**COMMISSION D'ENQUÊTE PUBLIQUE
CONJOINTE RELATIVE AUX DEMANDES
D'AUTORISATION ENVIRONNEMENTALE
UNIQUE ET D'INSTITUTION DE SERVITUDES
D'UTILITÉ PUBLIQUE - PÔLE
ENVIRONNEMENTAL DE KOUROU**
Monsieur Daniel CUCHEVAL, Président
Monsieur Philippe THIBAUT, membre titulaire
Madame Sophia LOUIS, membre titulaire

Objet : observations dans le cadre de l'enquête publique conjointe relative à la demande d'autorisation environnementale unique et à la demande d'institution de servitudes d'utilité publique en vue de la création d'une installation de stockage de déchets non dangereux (ISDND) appelée « pôle environnemental » au lieu-dit Wayabo sur la commune de Kourou.

Avis de la CACL sur le projet de création d'une installation de stockage de déchets non dangereux (ISDND) appelée « pôle environnemental » sur la commune de Kourou

Figure 18 : Coupe type de fond de casier

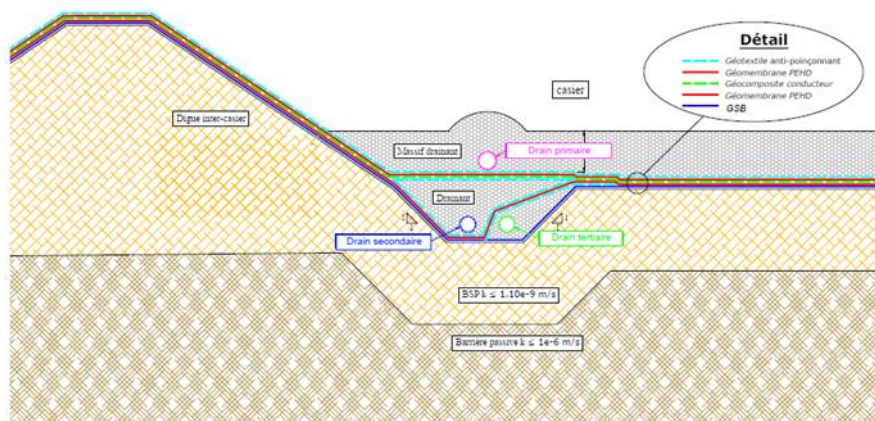
Les annotations sur la coupe type ci-dessus sont non conformes avec les descriptions précédentes et ne semblent pas être adaptées au projet proposé. A quoi servent les drains secondaires et tertiaires ? Où se situent leurs exutoires ?

Figure 110 : illustration de l'ampleur du défrichement sur la zone d'emprise du projet en septembre 2020 (Source : BIOTOPE)

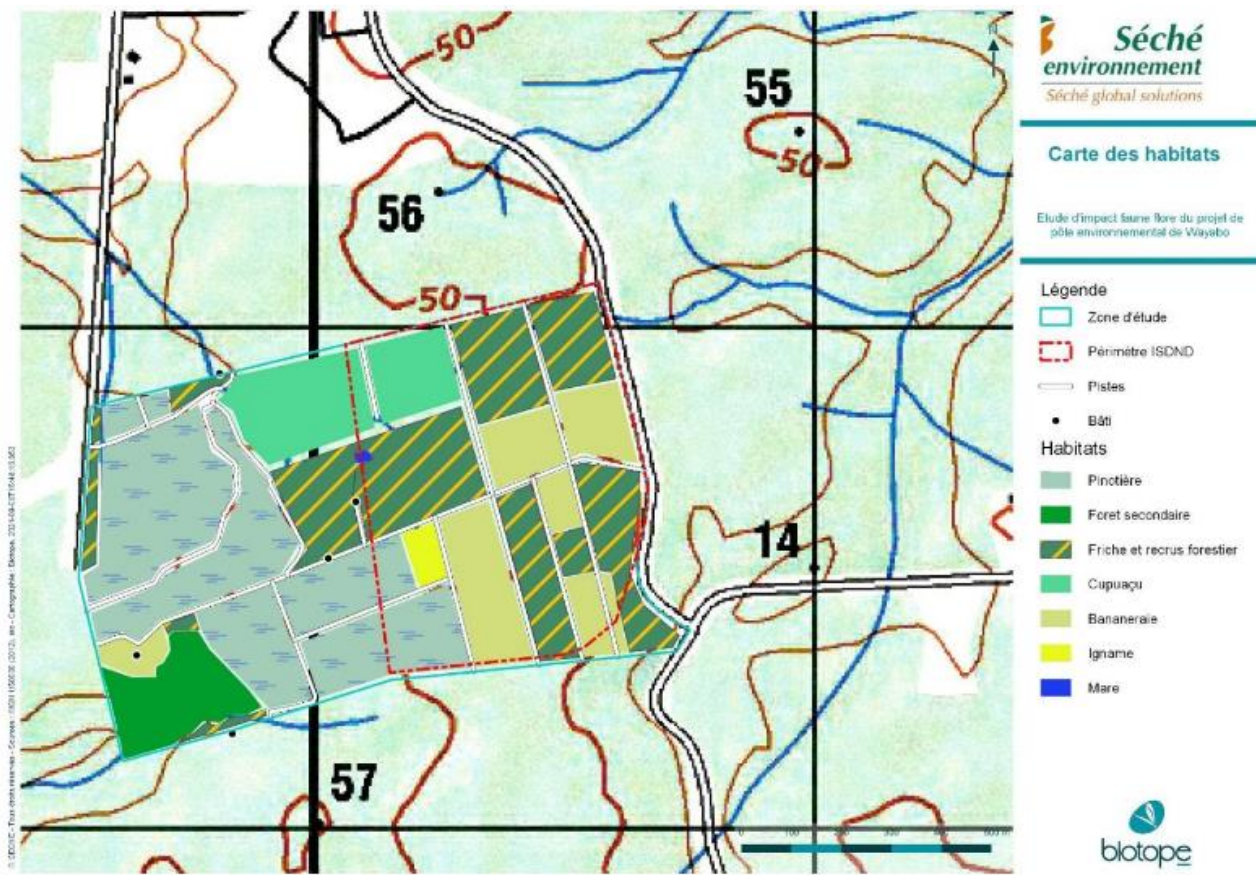
Concernant la date de réalisation de l'inventaire faune flore, le site a été quasi entièrement défriché en septembre 2020 soit plus de 3 ans après les études de qualification géotechniques du site, (cf. EI P 176).

Figure 126 : Localisation de l'ouvrage de rejet

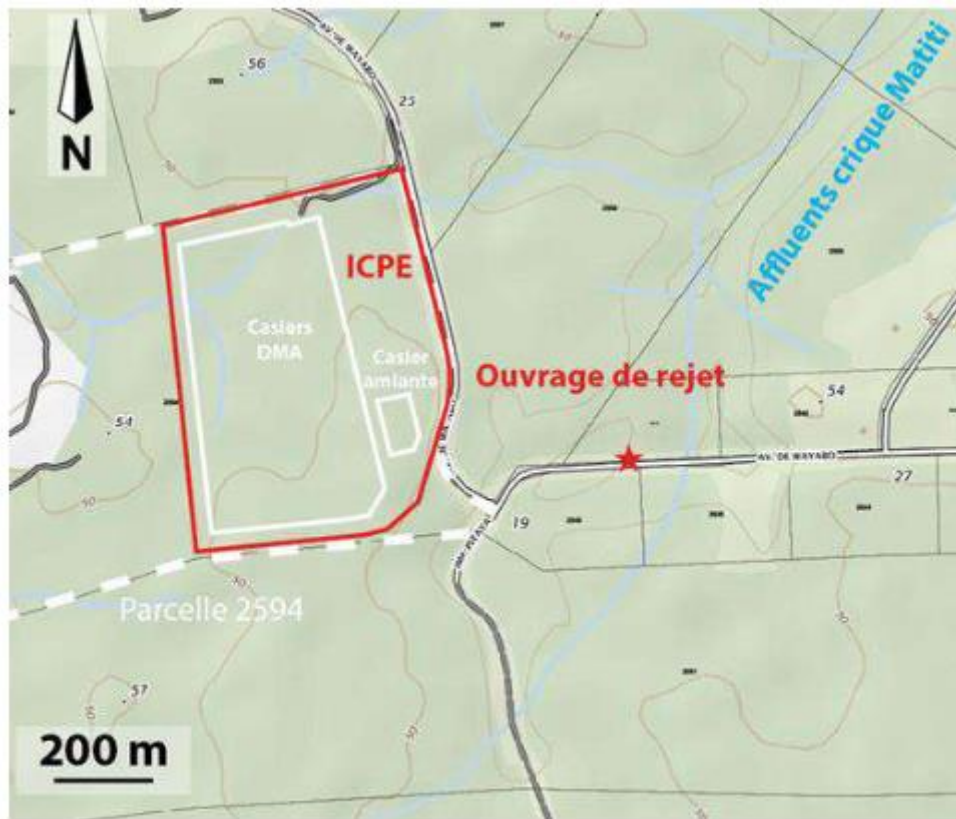
La carte ci-dessous (source P243 de l'étude d'impact), prouve l'existence de plusieurs cours d'eau au sein du site à l'état initial :

A notre connaissance, aucune étude hydrobiologique n'a été réalisée au droit du site ni en aval. Si ces cours d'eau (modélisés par des traits bleus pleins visibles sur la carte ci-dessus) ont été canalisés ou drainés entre 2017, (date de la majeure parties des investigations réalisées dans le cadre de la rédaction du dossier présenté), et la date de dépôt du présent DDAE, l'impact causé par les travaux sur les cours d'eau devraient être caractérisé. La mauvaise qualité du plan ne permet pas de mesurer la longueur des cours d'eau, mais il semblerait que les longueurs cumulées des 3 cours d'eau présents dans le périmètre du site fassent plus de 100m linéaire.
